改善箇所説明図

改善の内容

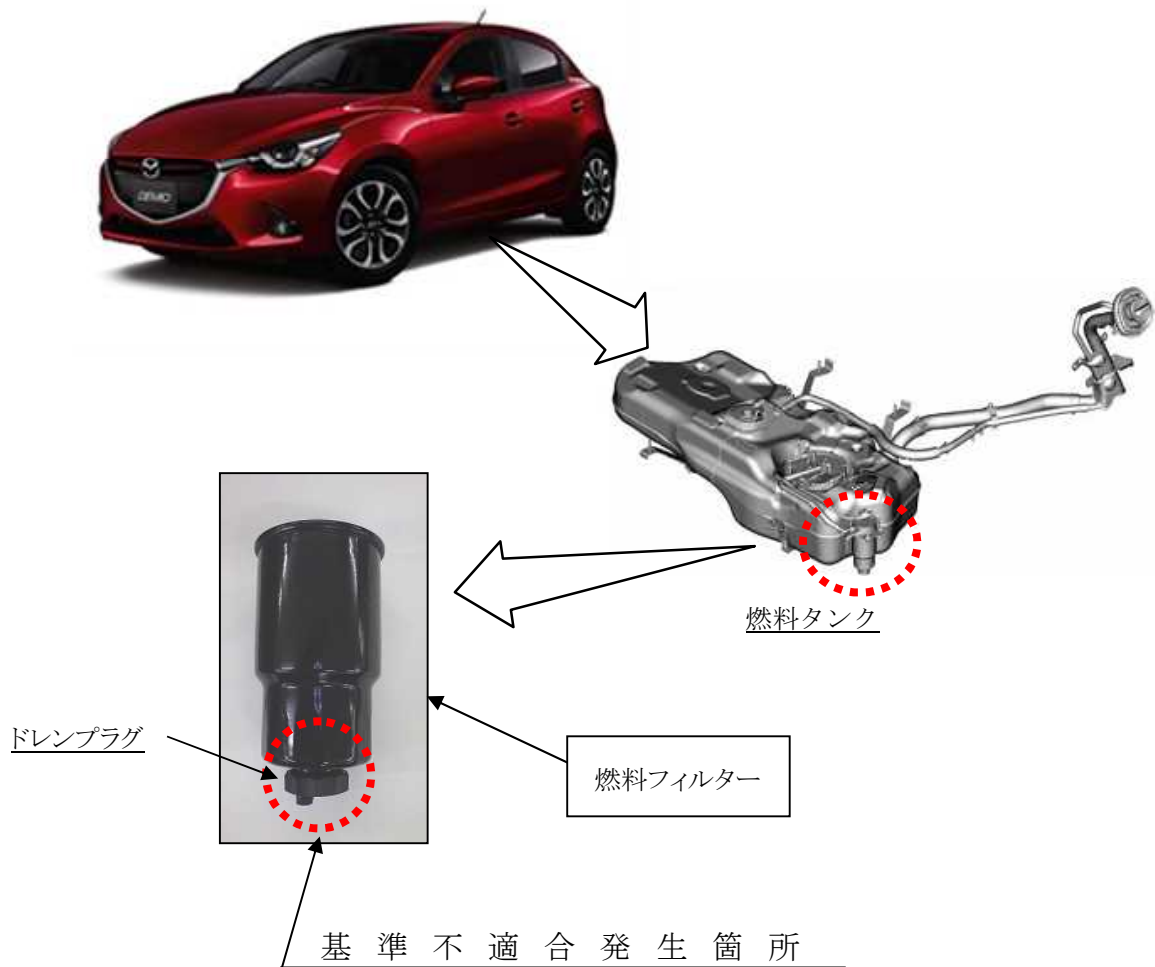
燃料フィルターにおいて、ドレンプラグ取付部の平面が確保できていないため、製造時に過大なトルクでドレンプラグを締め付けた場合に、ガスケットが変形もしくは圧縮割れが発生するものがある。そのため、そのまま使用を続けたり、定期点検時にドレンプラグを緩め、再締め付け作業を行うと、燃料が漏れるおそれがある。

全車両、対策品の準備に時間を要することから、対策品の供給が出来るまでの暫定措置として、燃料フィルターを点検し、燃料が漏れている場合または、燃料フィルターの定期点検時期に該当する場合は、燃料フィルターを新品に交換する。なお、準備が整い次第、再度入庫の通知を行なうとともに、燃料フィルターのドレンプラグとガスケットを対策品に交換する。

識別：右リヤ・ドア・ロア・ヒンジ取付けボルトに白ペンを塗布する。
